改善箇所説明図

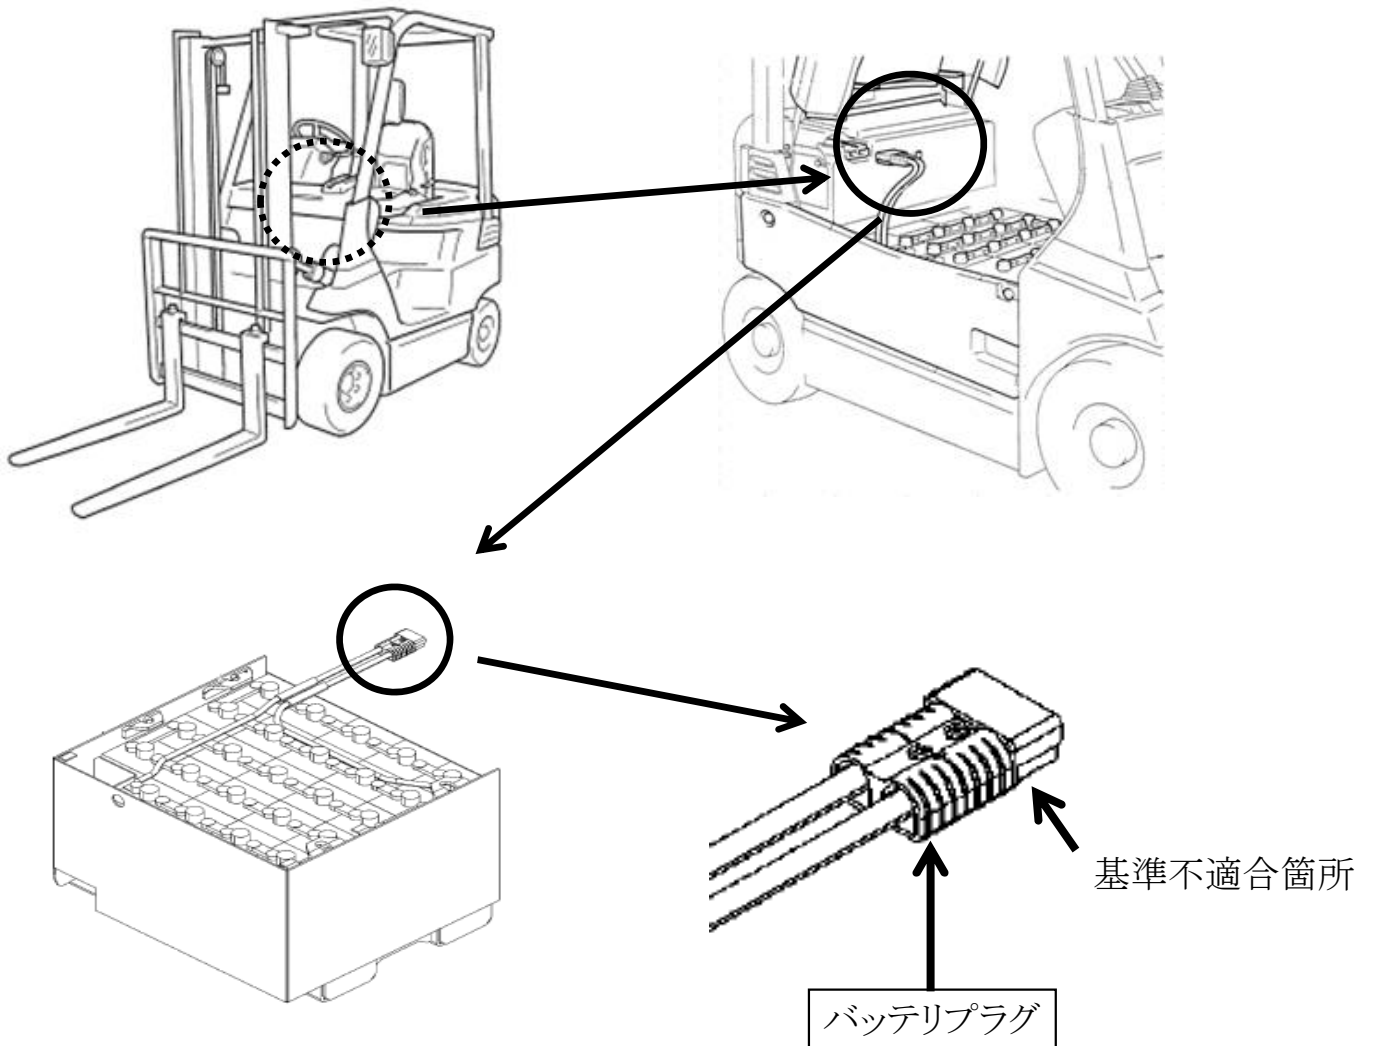
注： は交換部品を示す。

バッテリー式フォークリフトのバッテリープラグにおいて、バッテリープラグ端子の圧着方法が不適切なため、当該圧着部分の接触抵抗が増加し、高負荷時の発熱量が増加する可能性がある。そのため、そのままの状態で使用を続けると、負荷の大きい荷役作業を連続して行った場合に、バッテリープラグの樹脂部が熱変形し、バッテリー側と車両側の電気接点が離れることで、電源が切れて車両が停止し、又は再起動できなくなるおそれがある。

全車両、バッテリープラグを対策品と交換する
